PRÉFET DE L'EURE

Arrêté n° DELE-BERPE-18-1063 modifiant l'arrêté du 28 novembre 2017 autorisant le SDOMODE à procéder à l'extension (création du casier VIII) du Centre de Traitement et de Valorisation (CETRAVAL) de déchets non dangereux de MALLEVILLE SUR LE BEC

Annexe 1 : schéma de principe de subdivision du casier

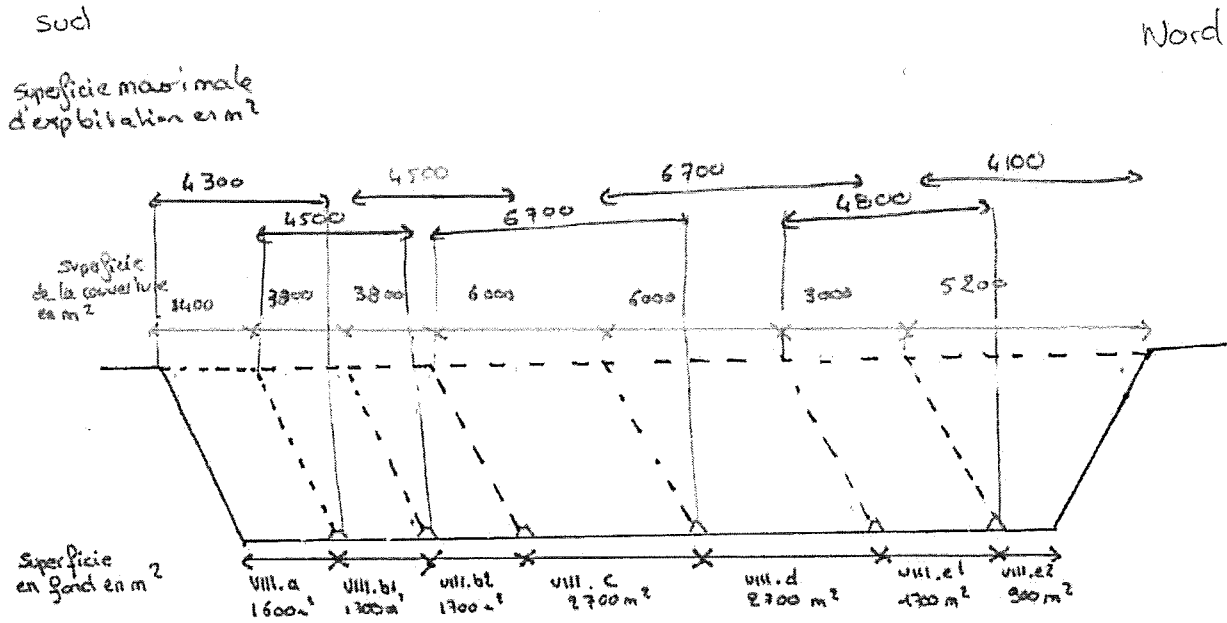
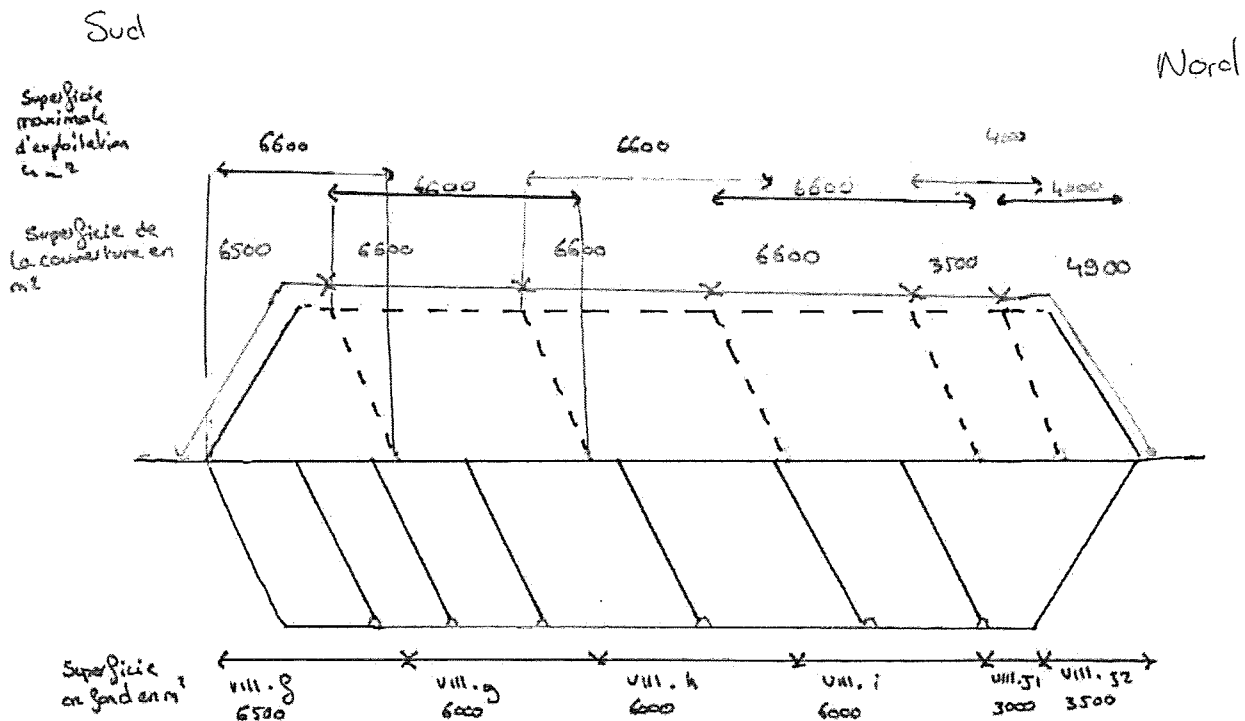
Le casier VIII est subdivisé en 10 sous-casiers référencés de VIII-a à VIII-j exploités en 2 niveaux et successivement dans le temps (voir schéma de principe joint en annexe 1) :

- le 1^{er} niveau, dont la côte maximale se situe au niveau du TN (146/147 mNGF), est subdivisé en 5 sous-casiers numérotés de VIII-a à VIII-e,
- le 2nd niveau, placé au-dessus du premier, est subdivisé en 5 sous-casiers, numérotés de VIII-f à VIII-j et présente la forme d'un dôme.

Les sous-casiers VIII-f à VIII-j du 2^{ème} étage d'exploitation sont implantés au droit des sous-casiers VIII-a à VIII-e.

L'épaisseur de déchets est de 11,5 m pour le 1^{er} niveau et de 8,5 m pour le second.

Les sous-casiers du 1^{er} niveau sont séparés par une digue intermédiaire d'une hauteur de 2 m, réalisée en matériaux de perméabilité inférieure à 1.10-9 m/s. Une même digue intermédiaire est érigée au sein des sous-casiers VIII-b, VIII-e et VIII-j pour séparer les 2 zones d'exploitation.
